Møtereferat – Tønsberg transformatorstasjon - innspill fra grunneiere

Tema for møte: Gjennomgå innspill fra grunneierne på plassering av deponi og adkomstvei til deponi

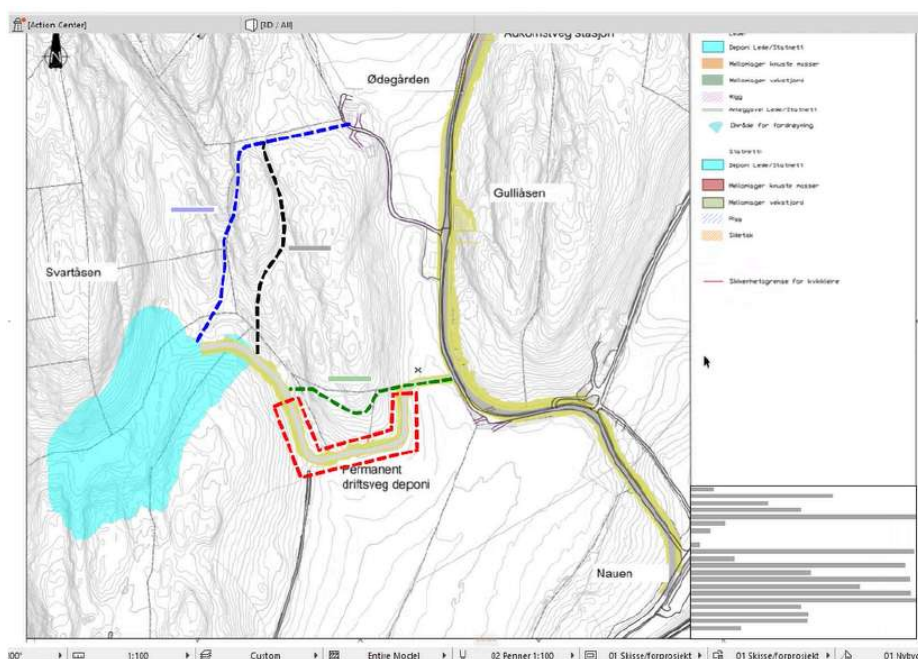
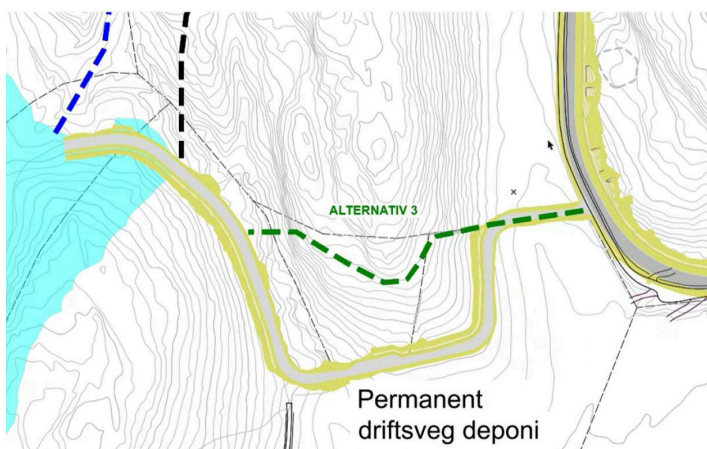
Ekeberg og Våge spør om det er mulighet for å plassere adkomstvei til deponi slik at inngrep i dyrka mark unngås og fjernvirkningene blir mindre. Det også ønskelig å unngå at dyrka mark på gbnr. 10/3 blir delt to, slik det gjør med den omsøkte traseen. Omsøkt trasé fører til at det blir en restteig nordvest for adkomstveien som etter deres mening ikke kan drives fordi den blir for liten.

Våge viser til tre alternative adkomstveier til deponiet, se utklippene nedenfor. Alternativ 1 er det mest ønskelig fra grunneierne. Dette alternativet krever ikke dyrka mark, gir mindre fjernvirkninger enn det omsøkte alternativet og det er greie forhold for å etablere en vei der, ifølge Våge, Ekeberg og Olsen-Nauen (grunneierne).

Grunneierne ønsker at veitraseen som ligger i rødstiplotet boks nedenfor (alternativ 3) unngås, ettersom det vil påvirke dyrka mark. Det er hovedsakelig denne delen av traseen på den omsøkte veien grunneierne er negative til, ettersom den ligger i utkanten av dyrka mark og i tillegg fører til en isolert teig vest for veien.

Statnett/Sweco informerer om at det er tatt flere grunnundersøkelser i tiltaksområdet og på planlagt adkomstvei for å kartlegge volum og type masse i området. Resultatene av grunnundersøkelsene vil bidra til å vurdere adkomstveiene nærmere.

Statnett/Sweco vurderer konsekvenser ved de alternative traseene som grunneierne foreslår.

Skissen nedenfor viser alternative deponilokasjoner som er vurdert av Statnett/Sweco. Område 1 er angitt i konsesjonssøknad. Fargede områder angir ulik verdifull natur.

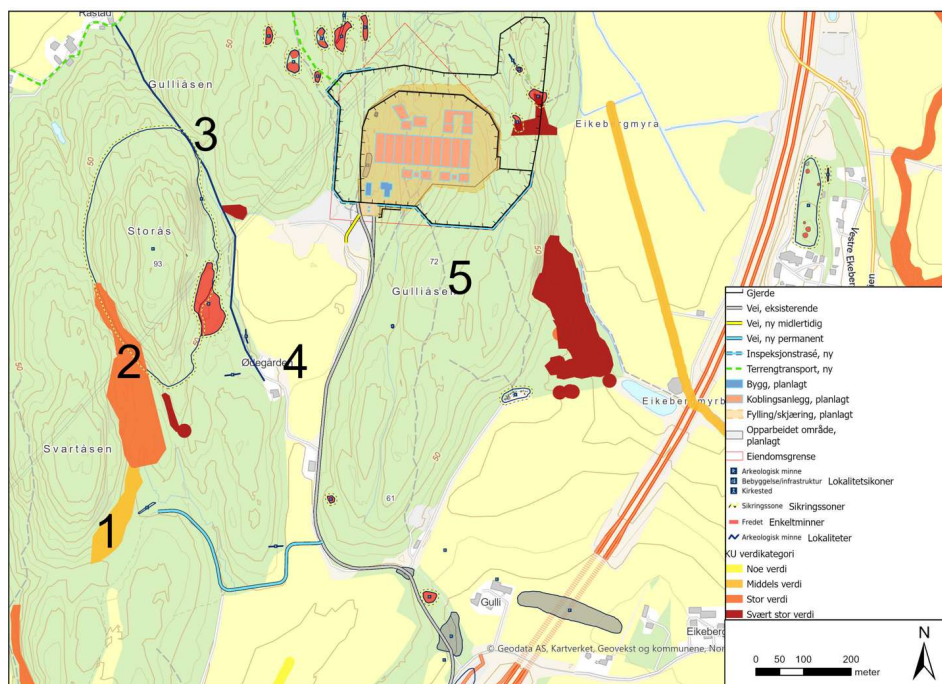
Våge nevner at skogen som ligger på planlagt deponiområdet blir brukt som turområde og at det vil ha negative konsekvenser for grunneierne i området og brukerne av skogen ved å anlegge deponiet der. Grunneierne stiller derfor spørsmål ved om det finnes alternative plasseringer av deponiet, for eksempel vest for stasjonstomta, i området angitt med 3-tall under. Statnett har vurdert dette alternativet, men det er flere forhold som gjør dette utfordrende, deriblant tilkomsten.

Grunneierne nevner at «Gammel skolevei» er en mulig plassering av deponiet. Det er noen restriksjoner på Storåsområdet grunnet kulturminner som må hensyntas. Det aktuelle området er markert med rød strek nedenfor.

Statnett/Sweco sier det er tidlig i prosessen, som gjør at en del av de spørsmålene grunneierne kommer kan ikke svares ut per nå. Innspillene grunneierne tas med videre og Sweco gjennomfører masseberegninger m.m. for å sjekke mulighetene for å realisere innspillene grunneierne har på alternative adkomstveier og plassering av deponi.

Statnett/Sweco vil gjennomgå totale volumer som skal i deponi når resultater av grunnundersøkelse foreligger for å se om det er noe i det som tilsier justeringer av deponi / valg av deponiløsning for prosjektet.
